# **PROPUESTAS a la Consolidación de Eje Ciclista en DUQUESA DE LA VICTORIA**

Plataforma de Movilidad de La Rioja  
pmLR

Diciembre 2022

## d. Alternativas propuestas

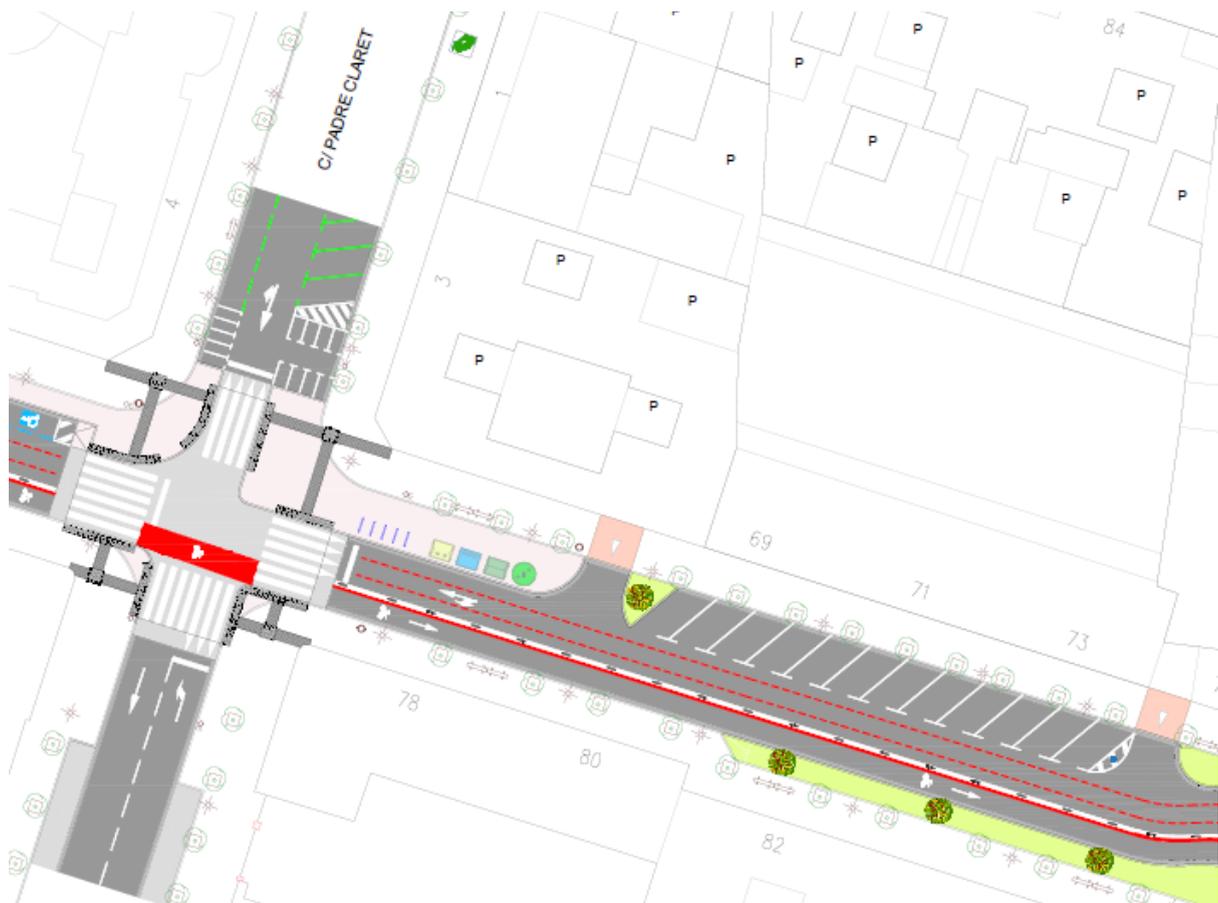
Por todos estos motivos, para garantizar que el uso ciclista potencial **pueda verse alcanzado, y para garantizar la equidad en el uso del espacio público, debemos proponer alguna de estas soluciones alternativas:**

- e. El establecimiento de **carriles bici segregados en ambas direcciones**, para el conjunto del trazado (alternativa de preferencia donde sea posible)
  - i. Esta tipología, según borrador MITMA, debería tener una anchura mínima de 1,15 m (carril unidireccional, un sentido) o 2,35 m (carril bidireccional, dos sentidos), y recomendada de 2,15 m (carril unidireccional, un sentido) o 3,35 m (carril bidireccional, dos sentidos) si bien consideramos preferible un carril unidireccional en cada sentido.
    1. Alguna de estas tipologías es viable si se renuncia a los cordones de servicios en el tramo Vara de Rey - Juan XXIII, o incluso a la peatonalización (o tráfico restringido) en este tramo
    2. Es más complicada, pero no imposible, de encajar en el tramo Juan XXIII - Avda. Colón

- a. El tramo incluye numerosas zonas de C/D entre Juan XXII y el pasaje Duquesa de la Victoria - Avda. de la Paz, y un cordón de zona azul entre el Pasaje y Avda. Colón para aprox. 5 vehículos (que darán servicio a entre 56 y 100 usos diarios, según rotación)

- 3. La vemos **claramente viable entre Avda. Colón y Avda. Autonomía de La Rioja**, donde el diseño presentado plantea plazas de estacionamiento o carga/descarga en superficie:

- a. Tramo Colón - Marqués de la Ensenada: 14 plazas de estacionamiento en zona azul (estimado 78 usos diarios según rotación)
  - b. Tramo Marqués de la Ensenada - Albia de Castro: 5 plazas de estacionamiento en zona verde (estimado 20 usos diarios)

- c. Tramo Albia de Castro - Fermín Irigaray: dos zonas C/D en superficie (estimado 20 usos diarios)
  - d. Tramo Fermín Irigaray - Padre Claret: 9 plazas de estacionamiento en zona azul (estimado 50 usos diarios)

- e. Tramo Padre Claret - Autonomía de La Rioja: 12 plazas de estacionamiento en zona blanca (estimado 23 usos diarios)
  - f. Total: 40 plazas de estacionamiento, 171 usos diarios

- f. O bien, en los tramos donde esto no sea viable, el establecimiento de **medidas de calmado de tráfico, en cantidad y velocidad**, para que:
  - i. el aforo de vehículos a motor de estos tramos sea menor a 2000 veh. / día

- ii. la velocidad efectiva de circulación de vehículos a motor sea inferior a 20 km/h

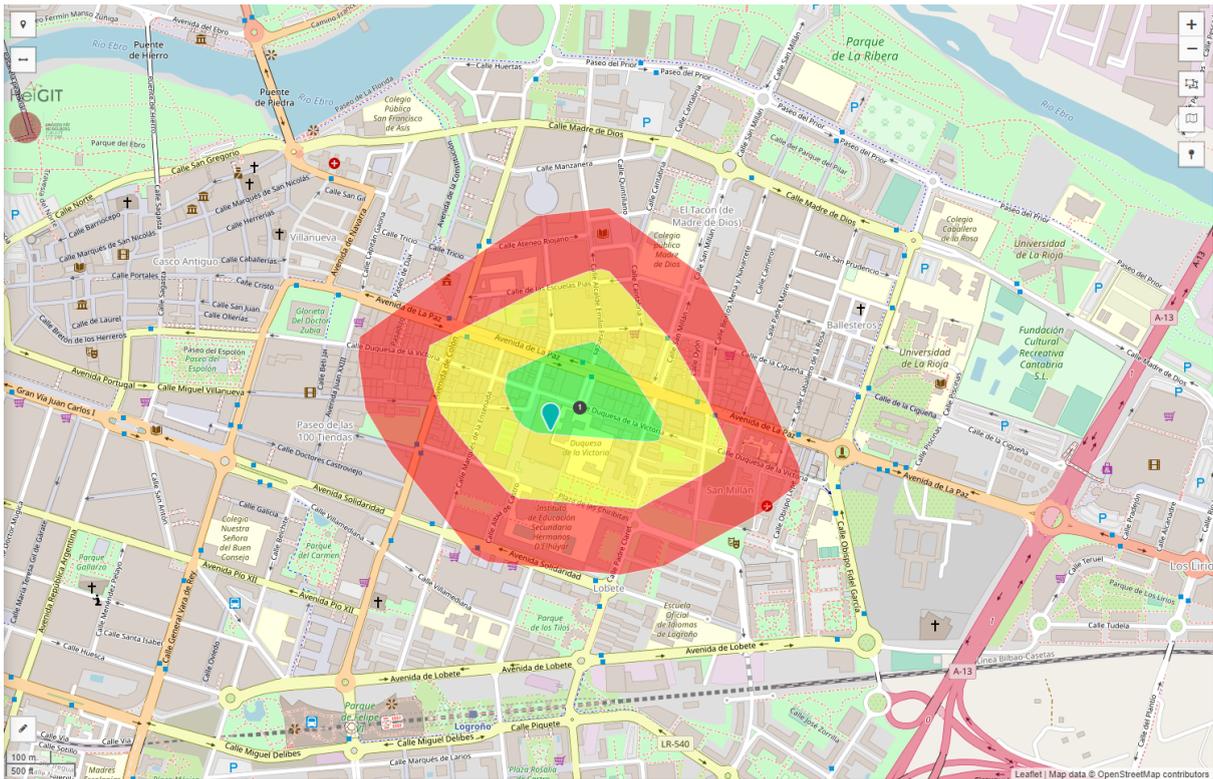
**No está clara** la necesidad real de un servicio Kiss & Go en el CEIP Duquesa de la Victoria. Antes de plantear una facilidad de este tipo, es necesaria la evaluación en el centro del % de reparto modal en el centro para el acceso escolar, y de la cantidad de familias que precisan forzosamente de usar el coche para llevar al alumnado. Igualmente, es preciso valorar previamente otras alternativas, como los Pedibuses: es plausible que el alumnado que tenga que llegar en coche pueda incorporarse a una parada del pedibús, en lugar de llegar en coche hasta la puerta del centro escolar.

Los programas de acceso al colegio en coche mediante espacios Kiss & Go deben plantearse de manera que ALEJEN una distancia razonable la llegada y la parada de los coches con respecto al centro escolar. La presencia de coches genera emisiones de ruido, gases, partículas y peligro de accidentalidad que resultan claramente perniciosas para el alumnado y para la creación de un entorno escolar seguro y saludable.

Por tanto, en caso de plantear este tipo de arreglo, debe hacerse a una distancia suficientemente alejada para no generar inconvenientes en el entorno escolar, y que a la vez que sea CAMINABLE por el alumnado (en particular para el de educación infantil), y escoger una ubicación con espacio y seguridad suficientes para que no genere congestión al tráfico de vehículos a motor, ni a los itinerarios peatonales del alumnado. La mayoría de experiencias de este tipo recomiendan habilitar espacios Kiss & Go a una distancia **de entre dos y cinco minutos a pie**.

En estas isocronas representamos las áreas a 2 minutos a pie (verde), 2-4 min a pie (amarillo) y 4-6 min a pie (rojo), donde podría ubicarse una zona de estacionamiento Kiss & Go. La zona en amarillo, a nuestro entender, sería la idónea al no estar ni demasiado cerca, ni demasiado lejos del centro. Fuente isocronas:

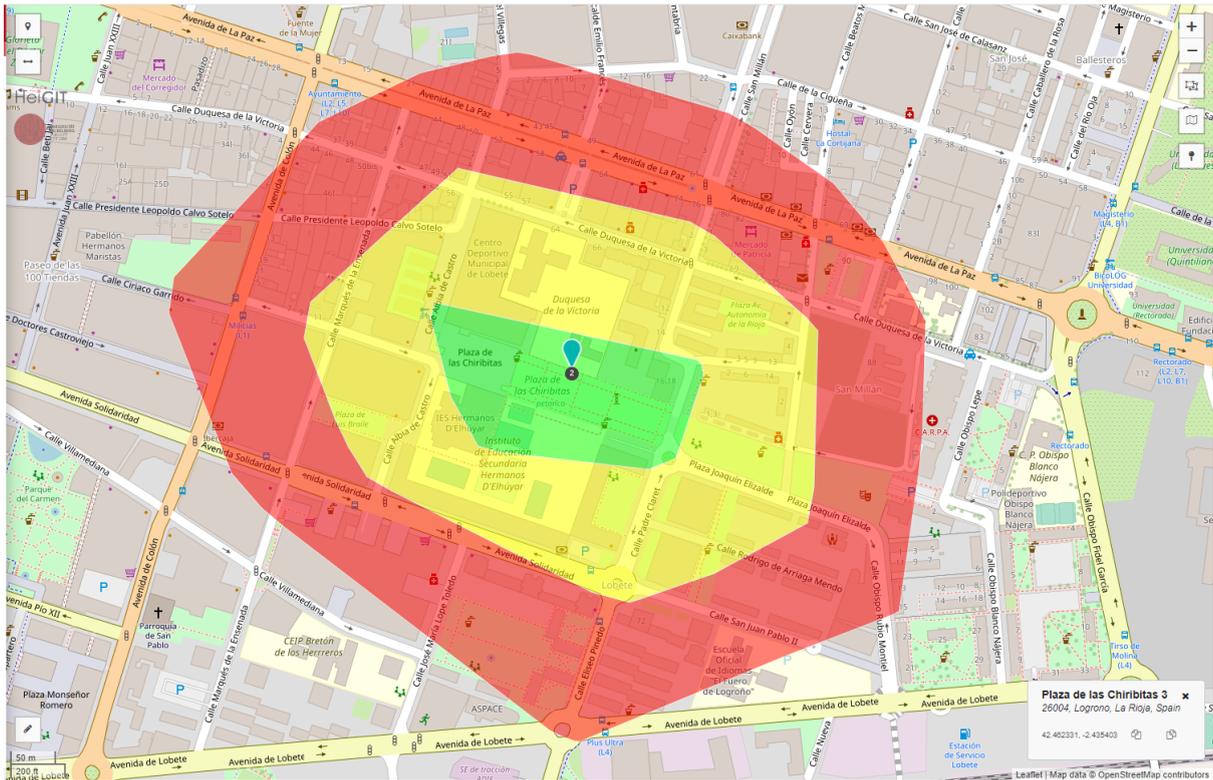
Alguna de las posibilidades para la ubicación de un Kiss & Go serían:

- La **Plaza de las Chiribitas**, idónea por contar con un recorrido totalmente peatonal hasta las puertas del centro (Norte o Sur), con acceso posible en coche a través de las calles:
  - Luisa Marín Lacalle (Antigua Milicias) en su esquina con Albia de Castro
  - Calvo Sotelo en su esquina con Albia de Castro
  - Padre Claret, en el tramo de plataforma única entre Parque Chiribitas y parque Joaquín Elizalde
  - La calle sin salida que existe en la margen sureste del Parque de las Chiribitas

Si el acceso se realiza desde la puerta Sur, en particular para el alumnado de Educación Infantil, otra posibilidad es la **C/ San Juan Pablo II**, aunque esta posibilidad requiere cruzar más calles y por tanto más difícil de organizar.

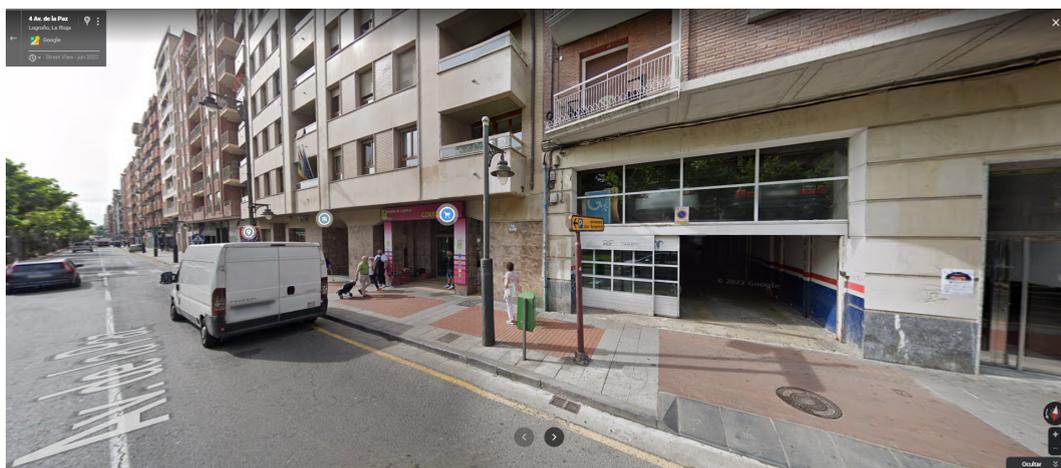
- La exploración de alguno de los locales contiguos:
  - El Mercado linda con el garaje del edificio en **C/ Duquesa, 7**, que ya dispone de vado y que se encuentra tocante con el actual acceso de C/D del Mercado. Según el Catastro, hay tres sótanos destinados a aparcamiento en este edificio, cada uno con más de 2000 m<sup>2</sup> (parcela catastral 6117103WN4061N<sup>7</sup>) Si bien es probable que la propiedad del garaje esté fragmentada y esto dificulte las posibilidades de establecer una negociación, no parece descabellado sondear a la propiedad de este edificio para la habilitación de parte de su superficie como muelle de carga / descarga del Mercado, aunque esto implique toda suerte de complejidades derivadas de su nuevo uso. Por otro lado, la viabilidad técnica o económica de esta solución pueden ser complejas o imposibles. No obstante, creemos que merece una exploración.

- El mercado limita con el **Garaje España**, establecimiento privado que dispone de acceso pasante desde Avda. de la Paz y desde Duquesa de la Victoria

(parcela catastral 6117122WN4061N<sup>8</sup>). Si la propiedad de este establecimiento dispusiera del espacio, y fuera posible comunicarlo con el Mercado, no sería impensable la acotación en ciertos horarios de parte de su superficie como muelle de mercancías, previa adaptación de los accesos necesarios. Esta posibilidad parece más factible con acceso desde Avda. de la Paz. Al igual que la anterior, esta posibilidad es compleja y requiere de validación técnica y económica.
